Скотовоз ТОНАР - 9826

Недостатки скотовоза,
пригнанного в «ЧЕРКИЗОВО-
СВИНОВОДСТВО» на
испытания от компании
«ТОНАР»

Трап

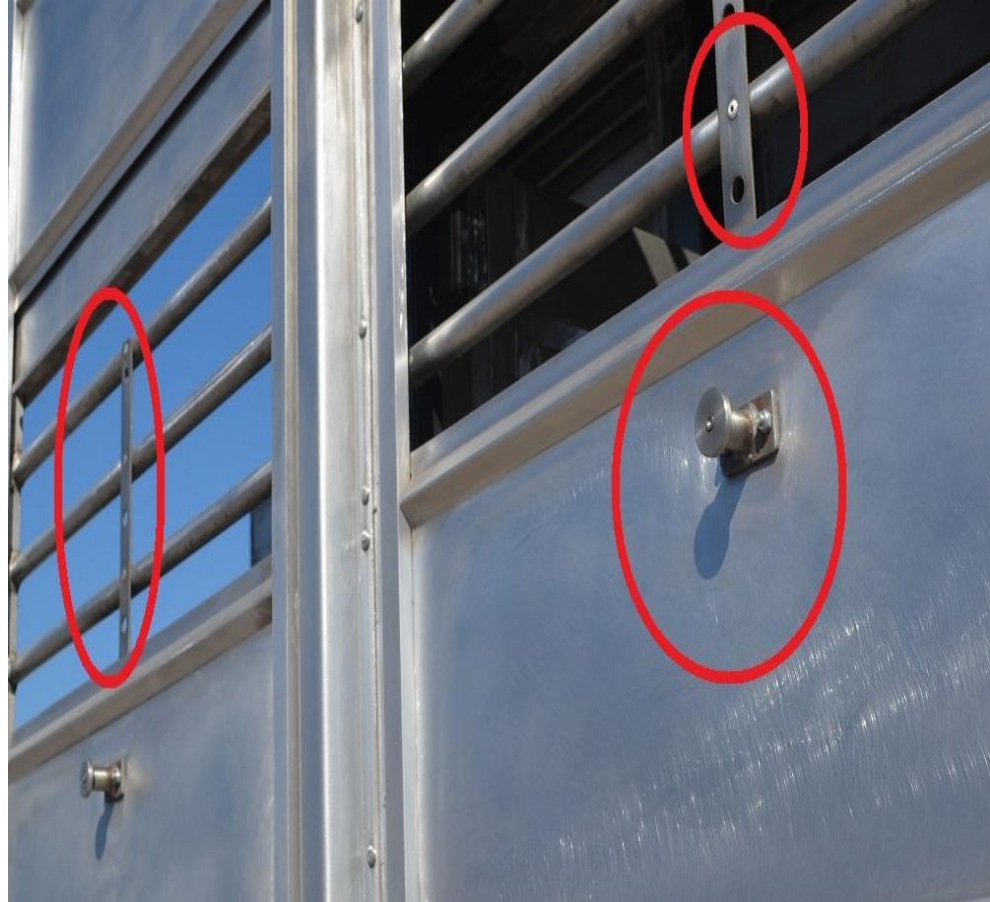
1. Он оснащен роликами . Это сделано для удобства погрузки с земли. На площадках компании таких погрузок нет. Поэтому при погрузки с пандуса столкнулись с проблемой : **трап узкий, высокая высота трапа на пандусе из-за роликов.**

Замок открывания трапа: **расположен высоко, открывание замка не удобное.**

3. Сам трап тяжелый: **Водителю приходится с трудом поднимать и опускать его , весь процесс погрузки водитель держит его на пандусе , так как он сам поднимается.**
